*REPÚBLICA ORIENTAL DEL URUGUAY
PROGRAMA DE SANEAMIENTO DE MONTEVIDEO - VI ETAPA (PSU VI)
PRÉSTAMO BID 5410/OC-UR*

LICITACIÓN PÚBLICA INTERNACIONAL N°541005/24

Lote 1: Obra: “Redes de Saneamiento y Drenaje Pluvial para Paso de la Arena y Obras accesorias”

PREGUNTAS 130 A 177

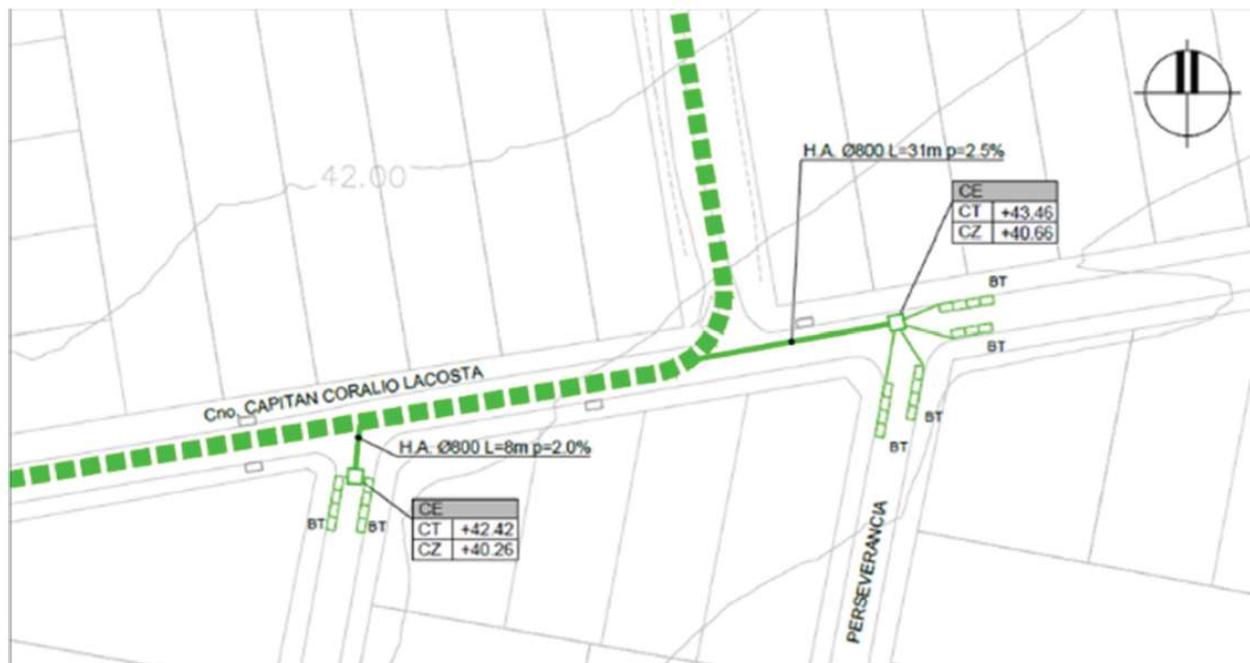
En el rubro 4.14.3 se indican 5 jardines de lluvia, y en detalles se muestran dos tipos, jardín de lluvia en calle y en vereda. Indicar a que tipo corresponden los 5 que se deben cotizar.

El rubro 4.14.3 corresponde a jardines de lluvia en vereda. No se incluye en el rubrado jardines de lluvia en calle.

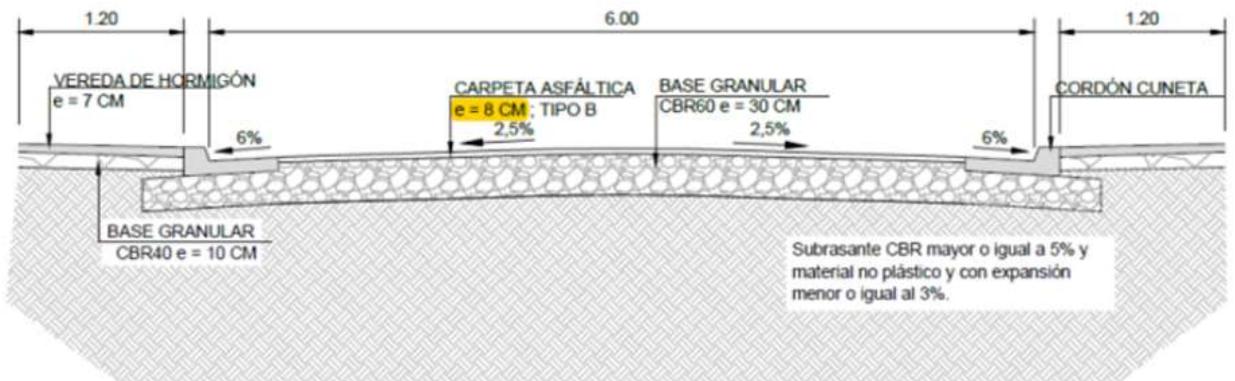
En cuanto al espesor del pavimento a reponer en el Lote 2 Bola de Nieve, encontramos que en el ítem 2.1.3 del rubrado se indica que el espesor de la carpeta asfáltica es de 8 cm, mientras que en la Memoria (Especificaciones Técnicas Particulares) solo se indican carpetas asfálticas de 6 cm de espesor.

En tal sentido agradecemos aclarar cuál es el espesor que debe cotizarse.

La reposición deberá ser del mismo espesor que el pavimento existente. A los efectos de la cotización se tomará un espesor de 8cm.

SECCIÓN TRANSVERSAL TIPO

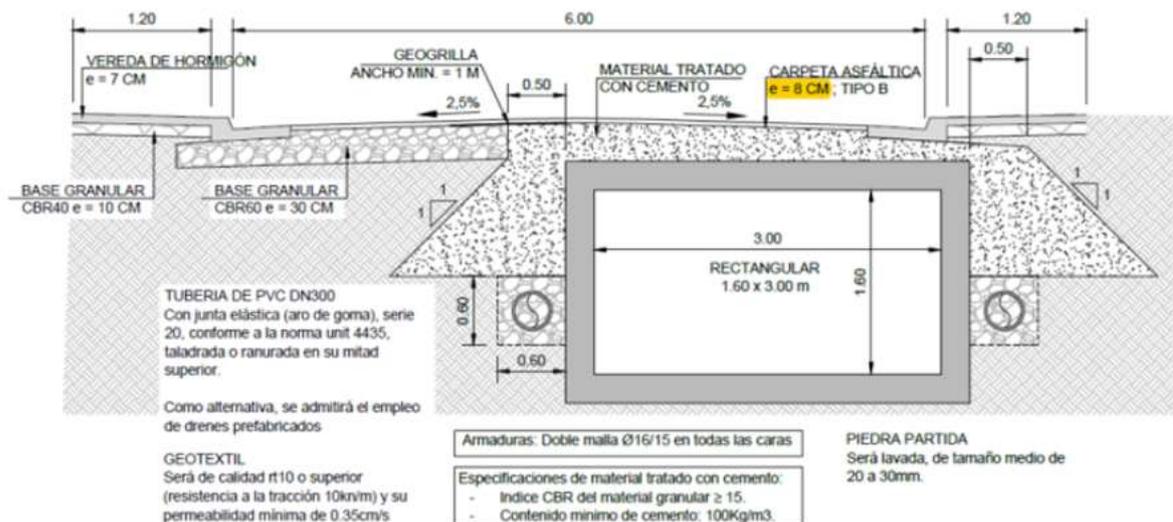
- 3) En relación a la respuesta N° 102, entendemos que la memoria entregada no contiene respuesta a las preguntas realizadas. La memoria define el hormigón a utilizar en la cancha y en las cordonetas, pero no se indica espesor de baldosones, tipo de hormigón a utilizar en estos o en los pavimentos del rubro 4.15.6.2
- 4) En relación a la respuesta 116, favor confirmar la carpeta asfáltica es de 6cm de espesor, pues el plano citado indica 8cm.

- 1) Es correcta la apreciación.
- 2) Es correcta la apreciación.
- 3) Ver Adenda Nº15.
- 4) La calle nueva de carpeta asfáltica se realizará de 6cm de espesor.
- 5) En los planos están las cantidades de cruces con sus respectivas longitudes. Se deberá cotizar cada tramo con dos cabezales.
- 6) El cruce se ubica en el Plano PLU-09, su detalle en el Plano PLU-D-12 y su estructura Plano EST-01.

DETALLE DESCARGA
TRAPEZOIDAL

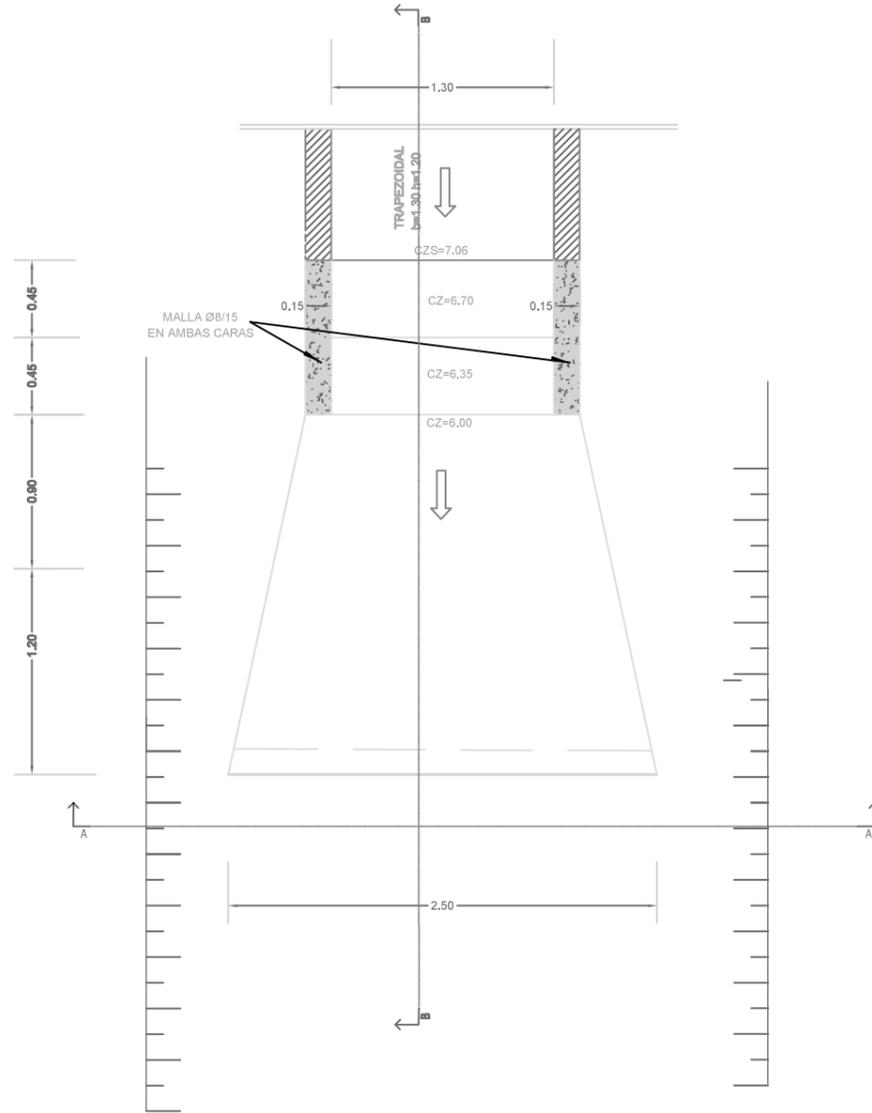
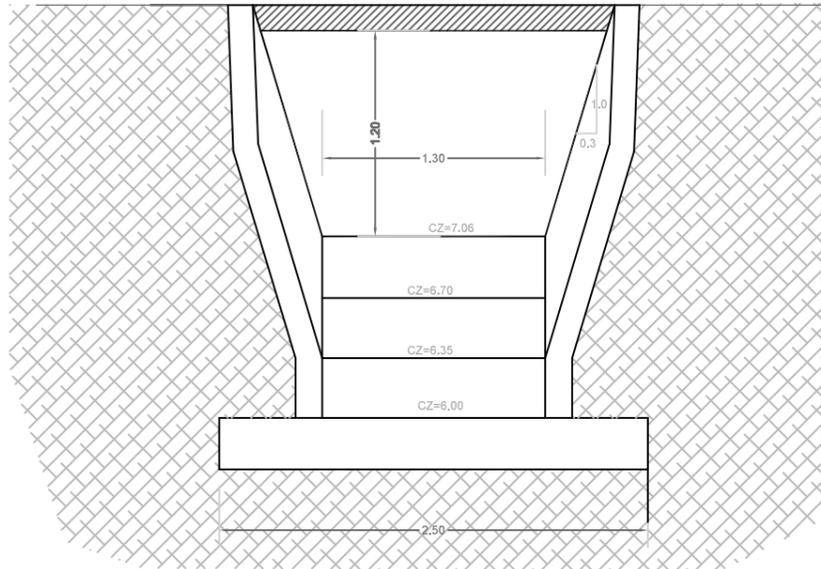
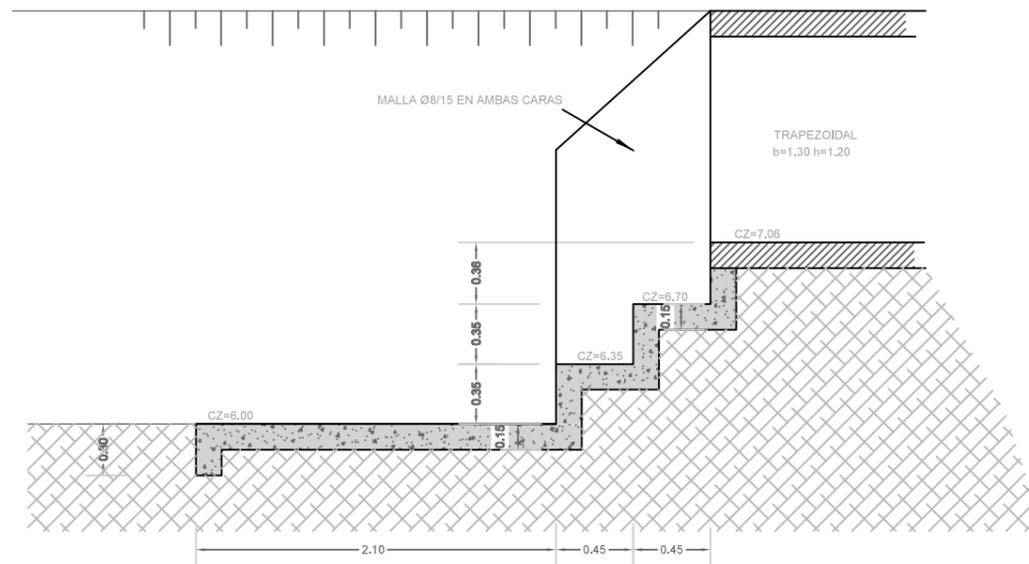
Se pide enviar detalle de los rubros “3.10.5 Reconformación de trapezoidal en vereda de barrales a sección trapezoidal (b=1,8m; 1v:1,5h; h=0 a 2,0m)” y “3.10.8 Revestimiento de canal para protección contra erosión en descarga de trapezoidal existente (b=1m; 1v:1,4h)”.

Para el rubro 3.10.8 se adjunta detalle.
